ECE/TRANS/WP.29/2007/60  
12 juillet 2007

Proposition de série 03 d'amendements au Règlement n° 10

(Compatibilité électromagnétique)

Communication du Groupe de travail de l'éclairage et de la signalisation lumineuse

Appendice 2

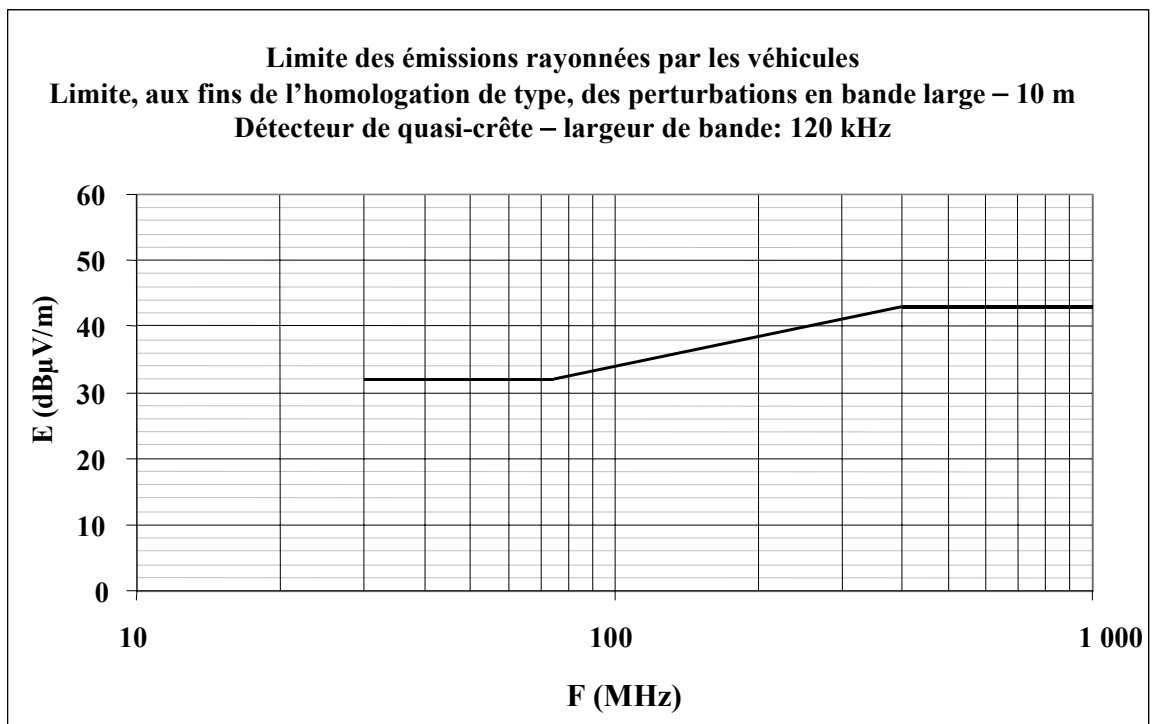
Appendices 1 à 6, modifier comme suit:

Limites de référence des perturbations électromagnétiques en bande large rayonnées par les véhicules

Limite E (dB $\mu$ V/m) à la fréquence F (MHz)		
30-75 MHz	75-400 MHz	400-1 000 MHz
E = 32	E = 32 + 15,13 log (F/75)	E = 43

Appendice 3

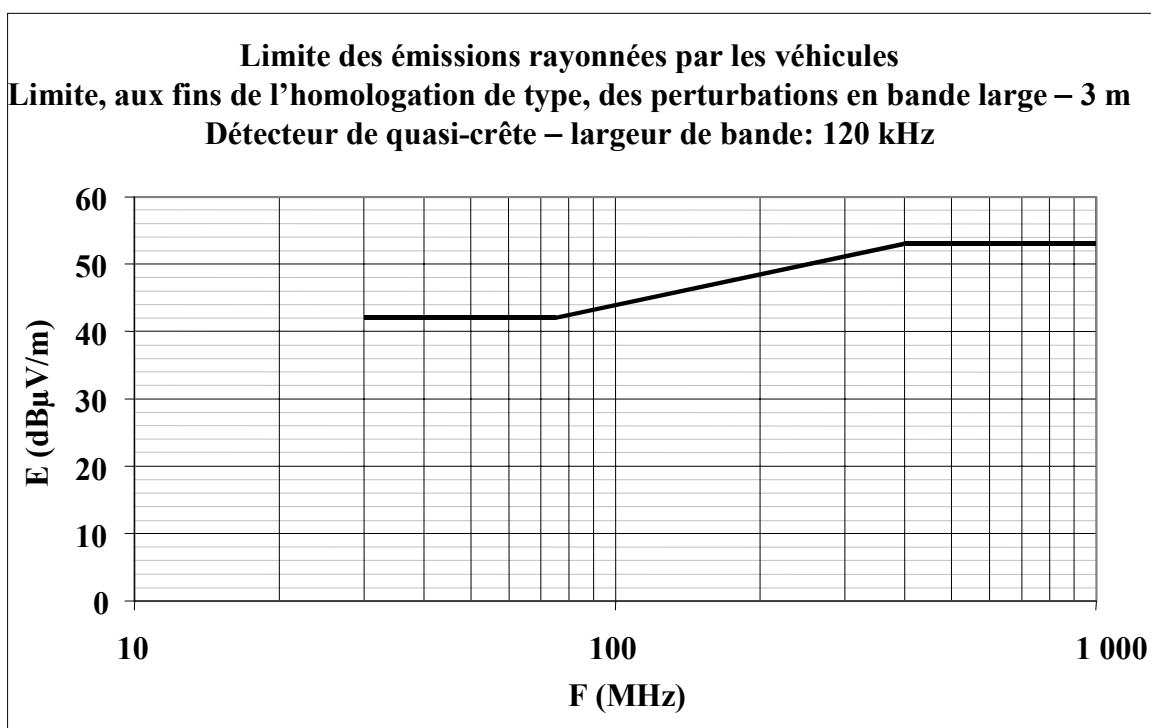
Limites de référence des perturbations électromagnétiques en bande large  
rayonnées par les véhicules

Limite E (dB $\mu$ V/m) à la fréquence F (MHz)		
30-75 MHz	75-400 MHz	400-1 000 MHz
E = 42	$E = 42 + 15,13 \log (F/75)$	E = 53

Appendice 4

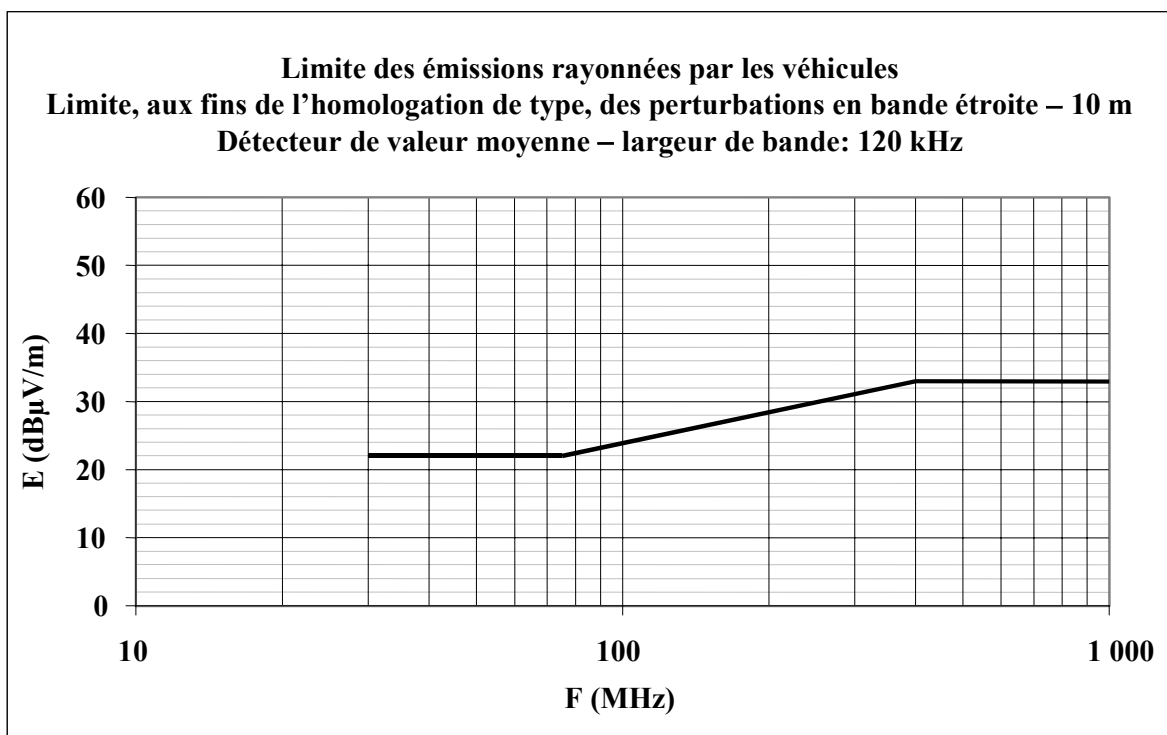
Limites de référence des perturbations électromagnétiques en bande étroite rayonnées par les véhicules

Limite E (dB $\mu$ V/m) à la fréquence F (MHz)		
30-75 MHz	75-400 MHz	400-1 000 MHz
E = 22	E = 22 + 15,13 log (F/75)	E = 33

Appendice 5

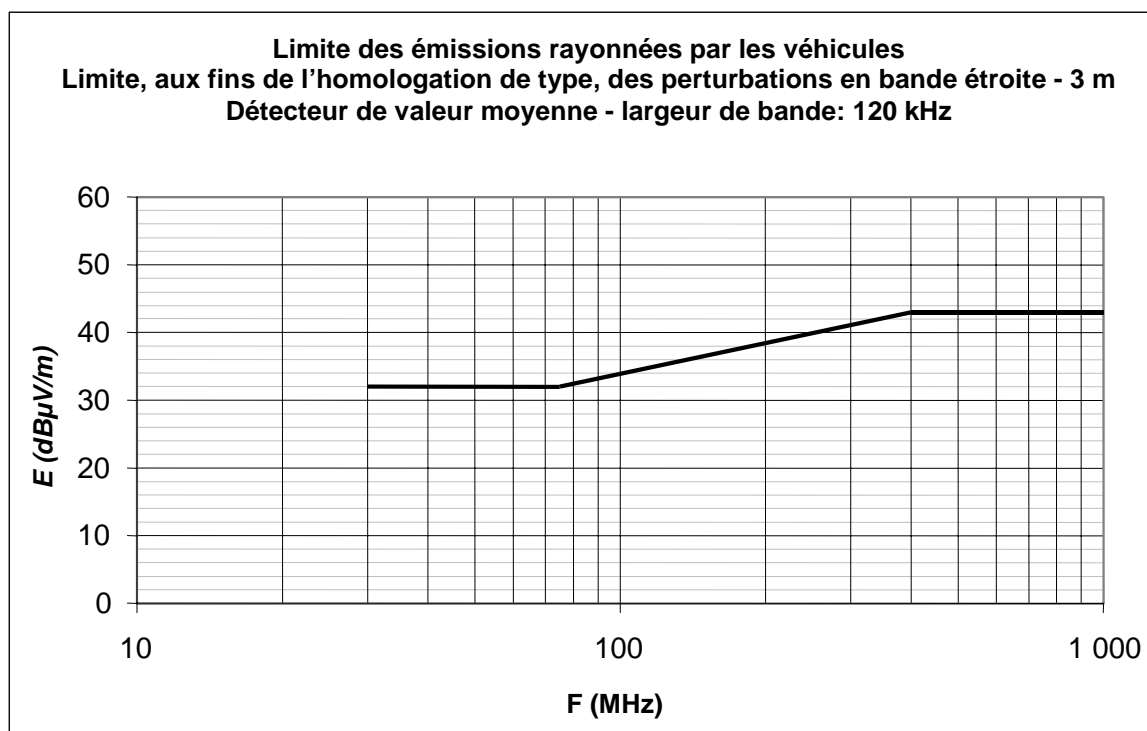
Limites de référence des perturbations électromagnétiques en bande étroite  
rayonnées par les véhicules  
Distance antenne véhicule: 3 m

Limite E (dB $\mu$ V/m) à la fréquence F (MHz)		
30-75 MHz	75-400 MHz	400-1 000 MHz
E = 32	$E = 32 + 15,13 \log (F/75)$	E = 43

Appendice 6

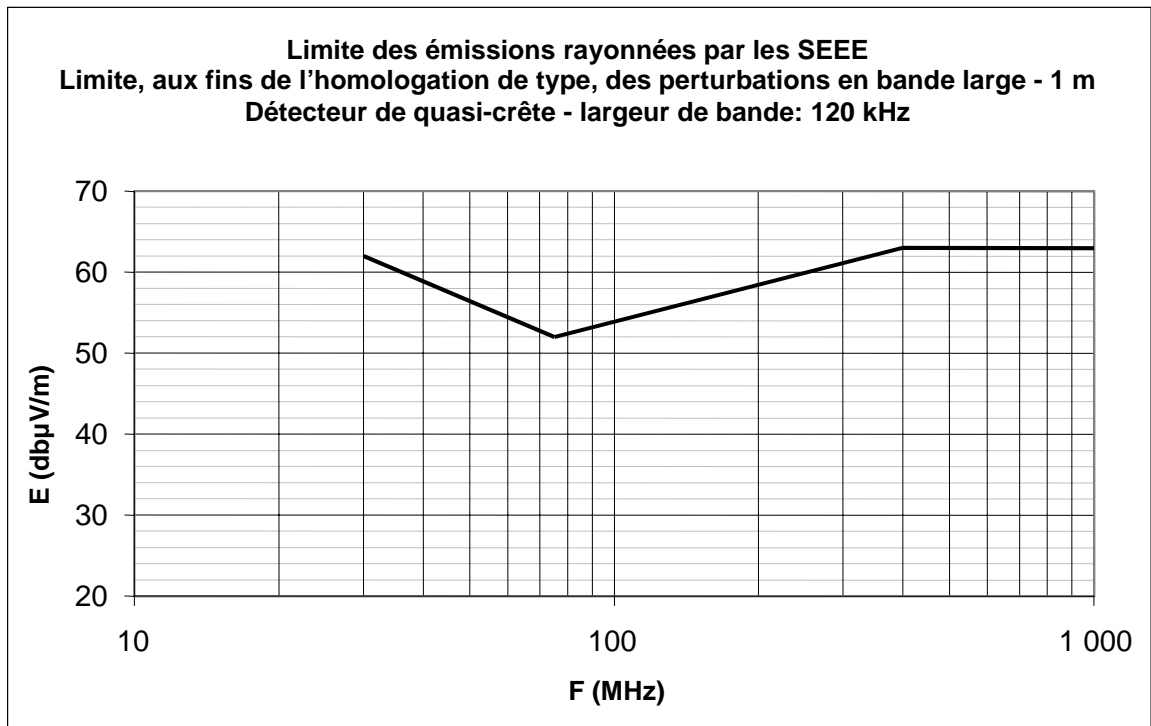
Limites de référence des perturbations électromagnétiques en bande étroite rayonnées par les sous-ensembles électriques/électroniques

Limite E (dBμV/m) à la fréquence F (MHz)		
30-75 MHz	75-400 MHz	400-1 000 MHz
$E = 62 - 25,13 \log (F/30)$	$E = 52 + 15,13 \log (F/75)$	$E = 63$

«Appendice 7

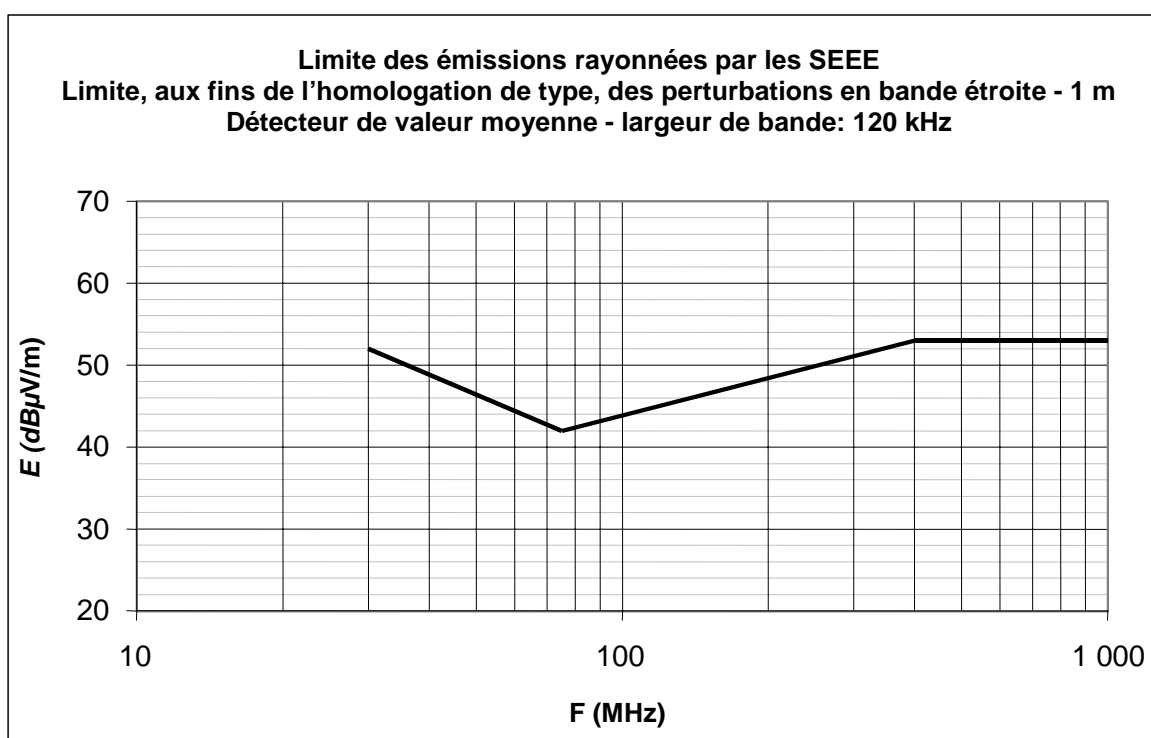
Ajouter le nouvel appendice 7, libellé comme suit:

Limites des perturbations électromagnétiques en bande étroite rayonnées par les sous-ensembles électriques/électroniques

Limite E (dB $\mu$ V/m) à la fréquence F (MHz)		
30-75 MHz	75-400 MHz	400-1 000 MHz
$E = 52 - 25,13 \log (F/30)$	$E = 42 + 15,13 \log (F/75)$	$E = 53$

Annexe 4 – Appendice 1, modifier comme suit (en supprimant les figures 3 et 4 existantes):

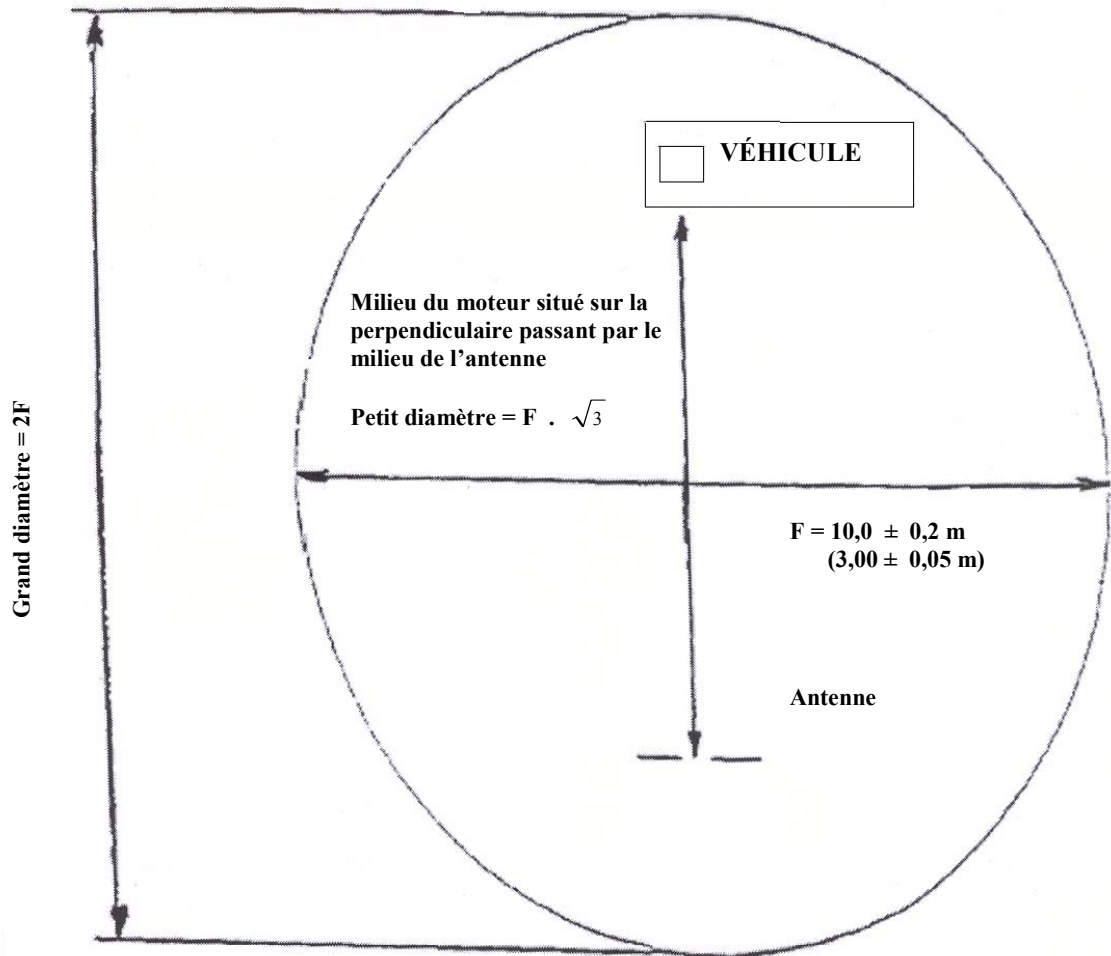
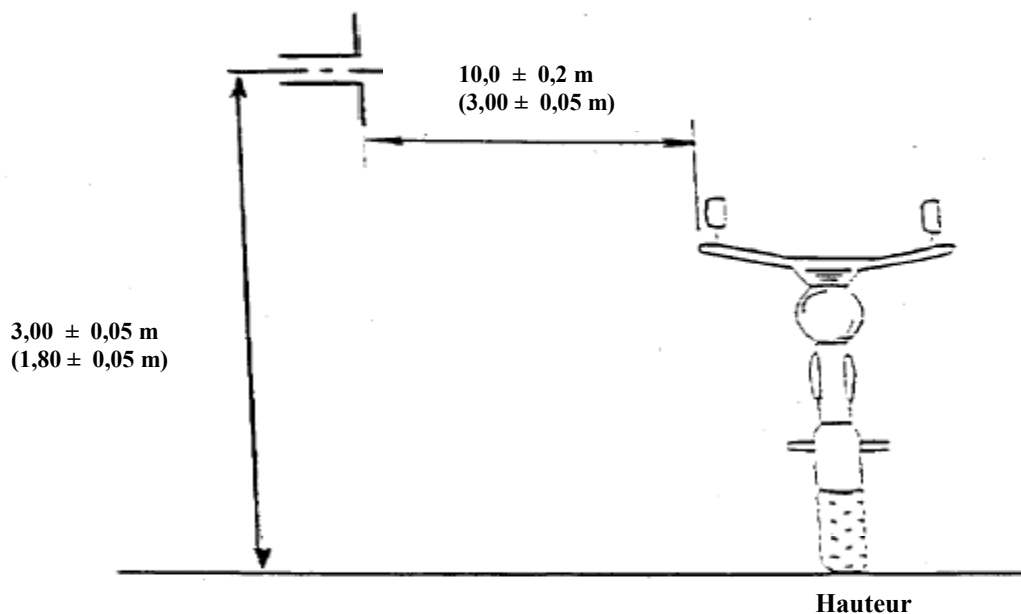
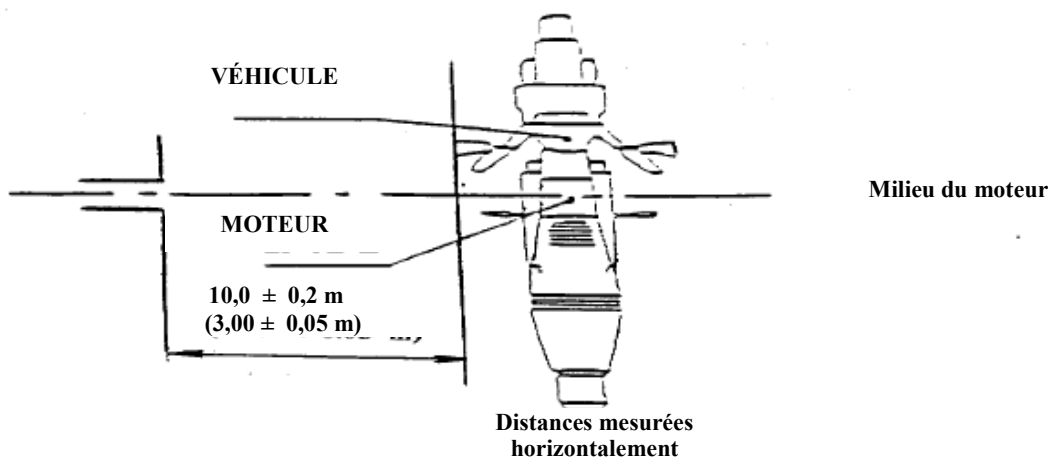
3. EMBLACEMENT DE MESURE
  - 3.1 Plutôt que de satisfaire aux prescriptions de la norme CISPR 12 (amendement 1, 5<sup>e</sup> éd., 2005) pour les véhicules de la catégorie L, on peut employer comme surface d'essai tout emplacement qui remplit les conditions indiquées dans la figure 1 à l'appendice de la présente annexe. Dans ce cas, l'équipement de mesure doit être situé en dehors des parties représentées dans les figures 1 et 2 de l'appendice 1 à la présente annexe.

Annexe 6 – Appendice 1, modifier comme suit:

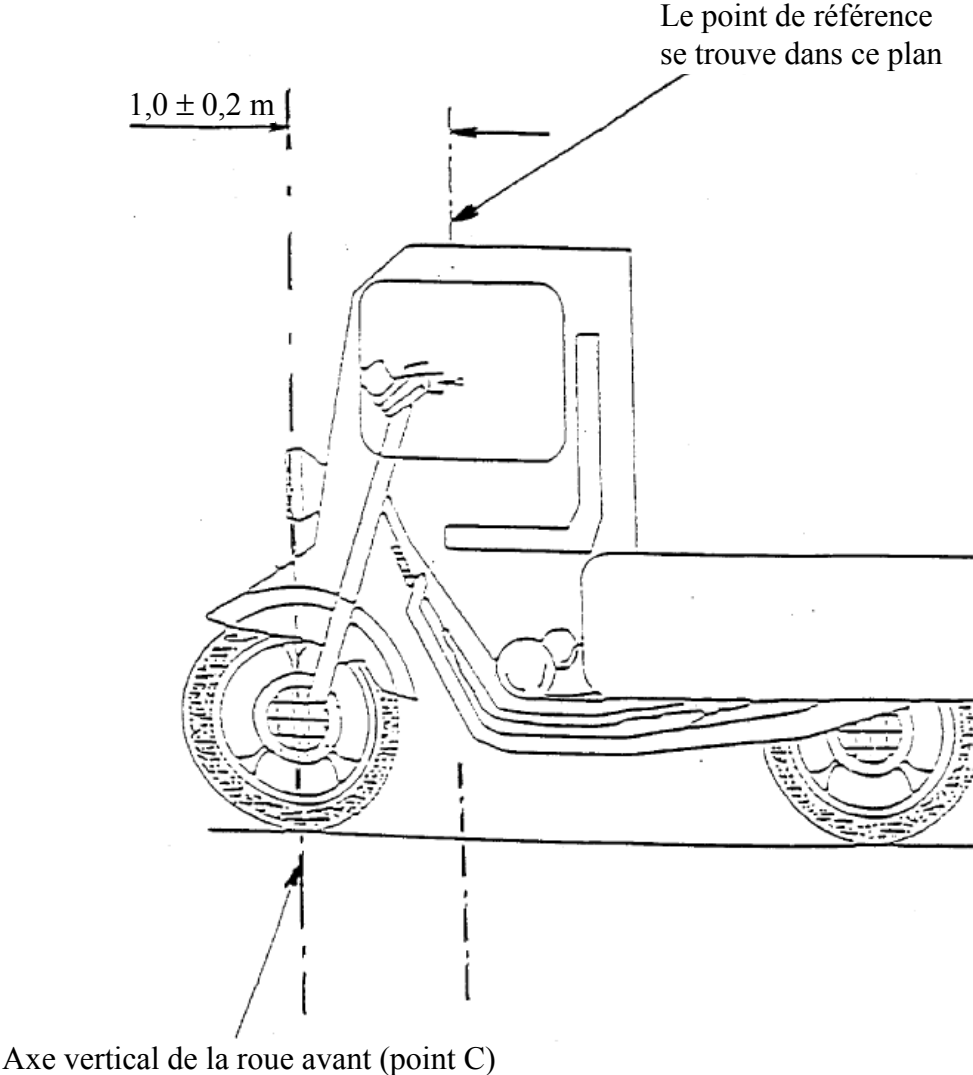
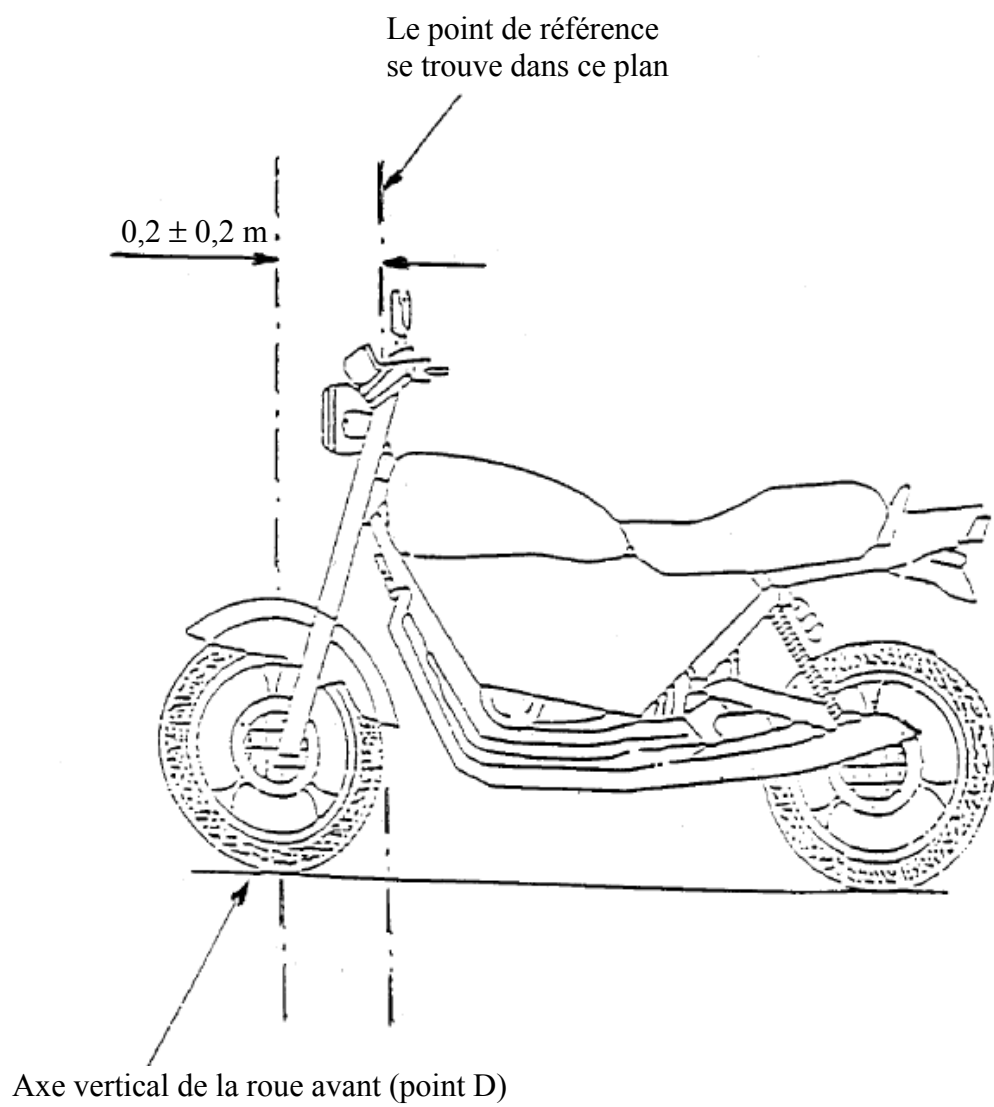
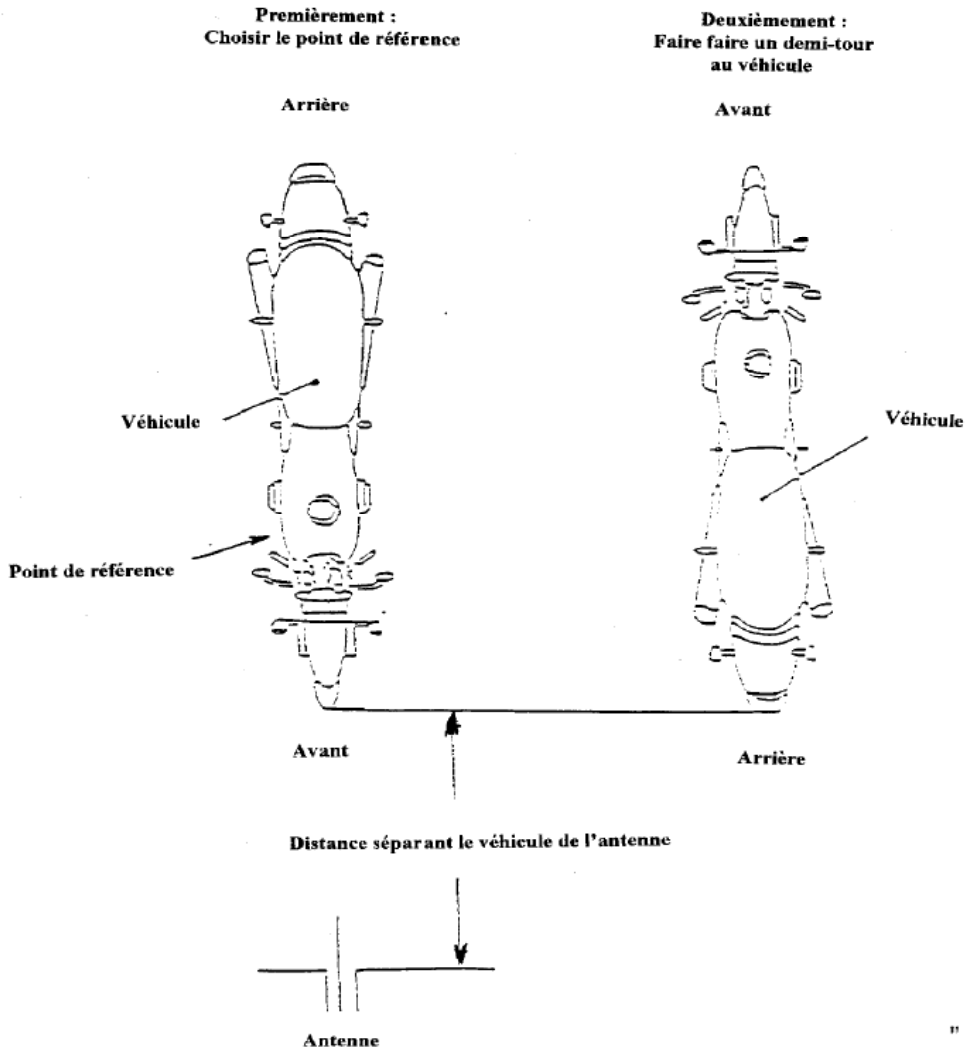
- 3.3.4 soit à  $1,0 \pm 0,2$  m derrière l'axe vertical de la roue avant du véhicule (point C dans la figure 1 de l'appendice 1 à la présente annexe), dans le cas des véhicules à trois roues;

- soit à  $0,2 \pm 0,2$  m derrière l'axe vertical de la roue avant (point D dans la figure 2 de l'appendice 1 à la présente annexe), dans le cas des véhicules à deux roues.

- 3.3.5 S'il est décidé d'exposer l'arrière du véhicule à un rayonnement, le point de référence sera établi comme indiqué dans les paragraphes 3.3.1 à 3.3.4. L'arrière du véhicule sera alors orienté vers l'antenne et positionné comme si on l'avait fait pivoter horizontalement de  $180^\circ$  autour de son centre, c'est-à-dire de façon telle que la distance de l'antenne à la partie la plus proche de l'extérieur de la carrosserie du véhicule reste la même. Ceci est illustré dans la figure 3 de l'appendice 1 à la présente annexe.
